**AVIS RELATIF À LA PROTECTION
CONTRE LES EVENTUELS EFFETS NOCIFS ET NUISANCES
PROVOQUÉS PAR LES RAYONNEMENTS NON IONISANTS
GÉNÉRÉS PAR DES ANTENNES ÉMETTRICES STATIONNAIRES**

Commune : FLEMALLE - Exploitant : TELENET GROUP

Référence exploitant : LG2247D

Rapport n° 2996 / 2025

Figure 1 : Vue en plan des lieux de séjour et des points de contrôle

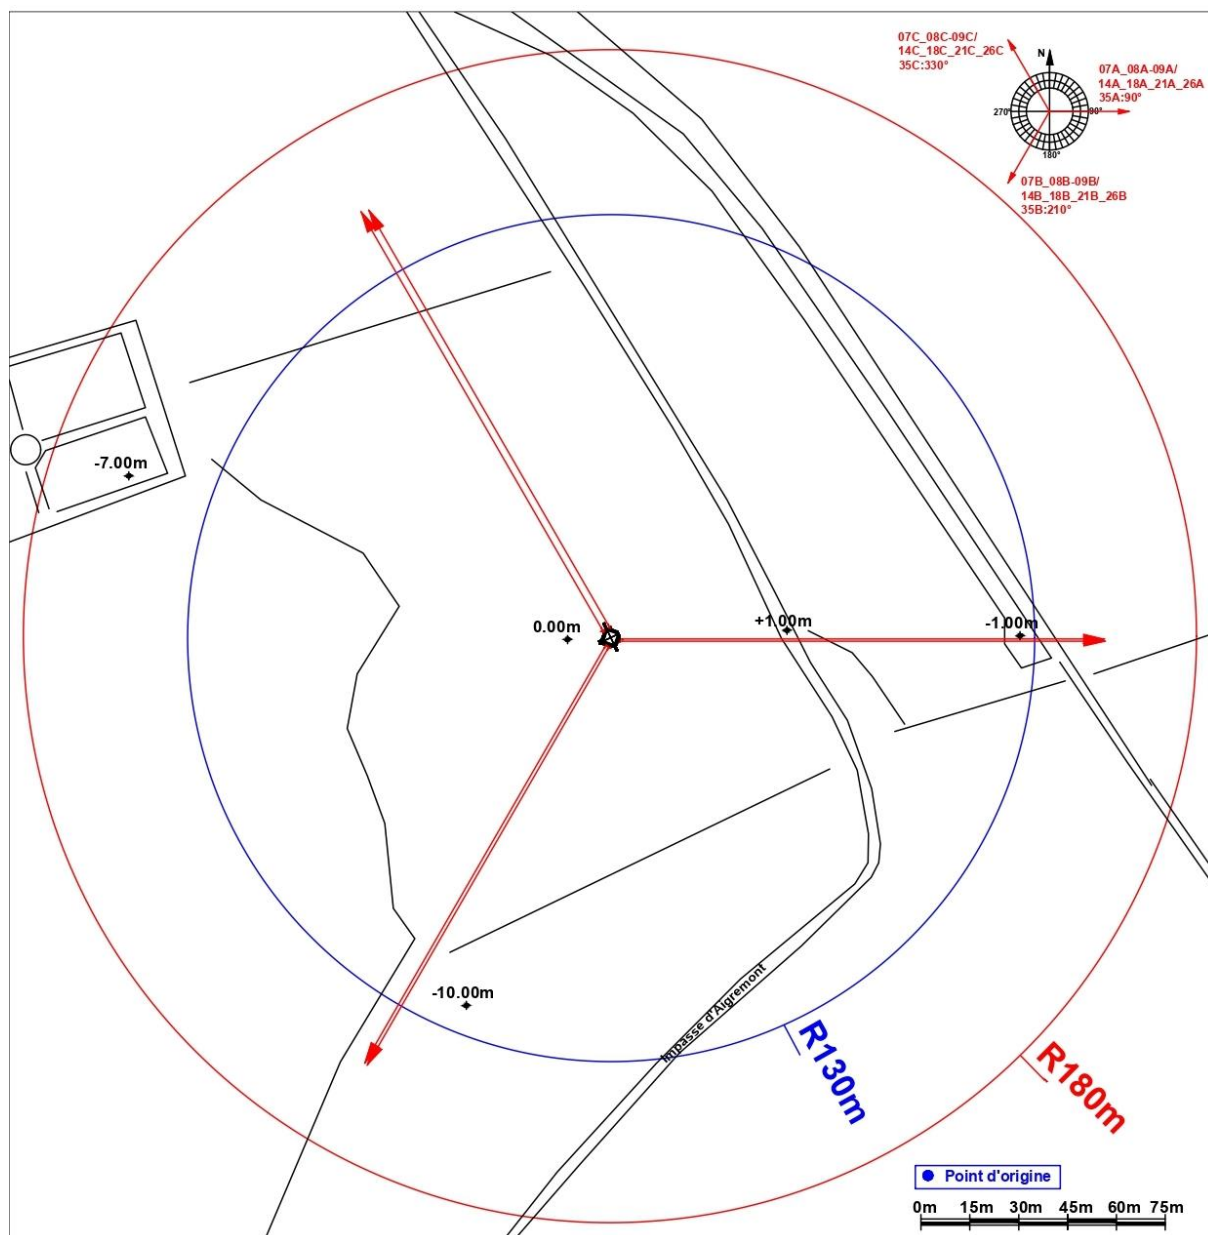
N° point de contrôle	LS	Atténuation (dB)	Indice d'exposition relatif à la limite par installation IE_i
Aucun lieu de séjour ne se trouve dans la zone où la limite d'immission pourrait être atteinte

En ce qui concerne les antennes de l'installation mentionnées dans le tableau 1, la distance maximale à laquelle la limite pourrait être atteinte, à l'extérieur, est égale à 128,7 m. S'il n'y a pas de LS à une distance inférieure, les antennes respectent forcément la limite d'immission.

Dans le cas des LS situés à l'intérieur des bâtiments, une atténuation d'obstacle est prise en compte et il en résulte que la distance maximale à laquelle la limite pourrait être atteinte se réduit à 91,9 m.

Figure 2 : Vue en plan des installations d'antennes dans un rayon de 300 mètres autour de l'installation faisant l'objet de la demande d'avis

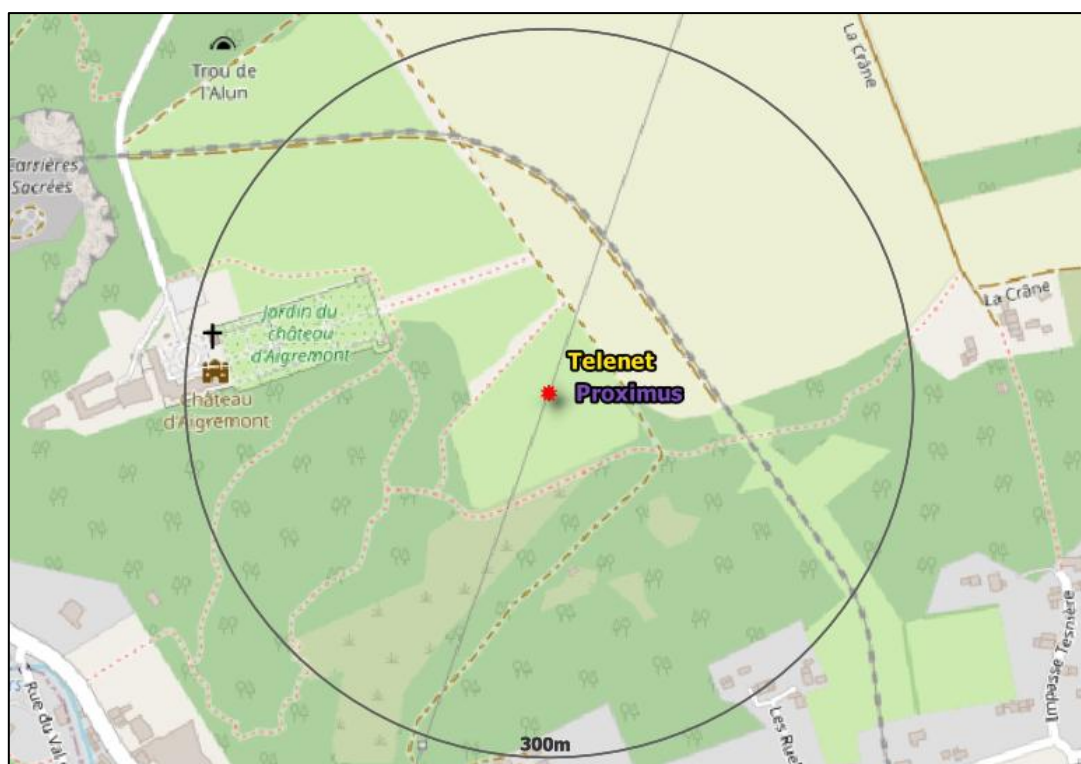
Compte tenu des considérations ci-dessus, il apparaît que l'intensité du rayonnement électromagnétique généré, dans les lieux de séjour situés dans un rayon de 300 mètres autour de l'installation référencée dans le paragraphe 2, par l'ensemble des antennes émettrices stationnaires de l'ensemble des exploitants du même site d'antennes émettrices stationnaires respecte la limite fixée à l'article 4, § 2 du décret.
